## Rückfrageprotokoll zur Phase 1

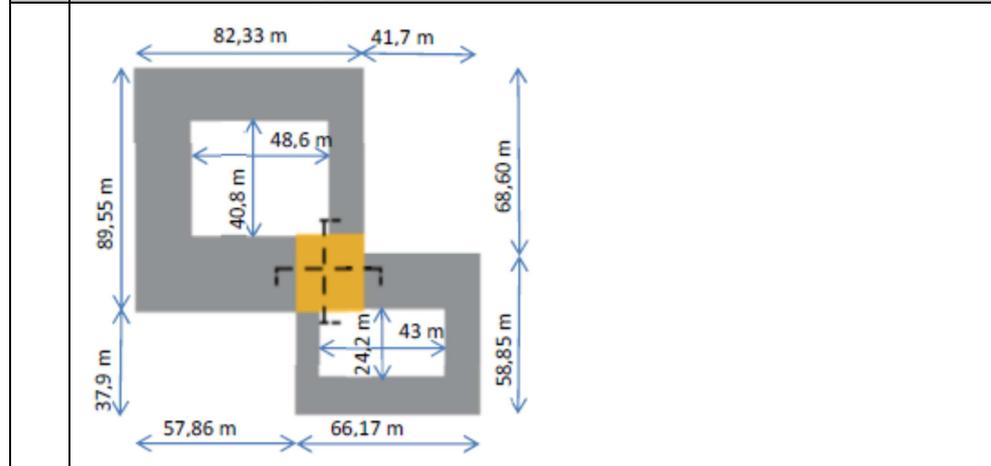
Leider gibt es nur die vorhandenen Unterlagen. Aktuell sind die Außenanlagen Baustelle. Dies bedeutet, dass es Kiesflächen sind, auf denen zum Teil Baumaterialien lagern. Hier sind Fotos nicht aussagekräftig.
16	In der Auslobung wird als einer der 3 Standorte der Außenanlagen das Feld mit den Bäumen bezeichnet. siehe links Kreis A  Fragen: Wie soll das Kunstwerk in den Bäumen sein? Oder ist der Wald nicht bindend? Oder kann das Kunstwerk daneben auf den freien Plätzen sein? Kreise B Wo genau soll das Kunstwerk hin, wenn der Wald bleibt?   <p>Übersicht möglicher Standorte o.M.</p>
	Die Übersicht der möglichen Standorte meint <u>nicht</u> , dass ein Kunstwerk genau an der Pfeilspitze stehen muss. Es soll vielmehr bedeuten, dass Kunstwerke in den beiden Innenhöfen oder / und <u>im Bereich</u> des Haupt-

eingangs platziert werden können. Es sind dabei natürlich Zufahrten, Rettungswege und Ein- und Ausgänge frei zu halten.
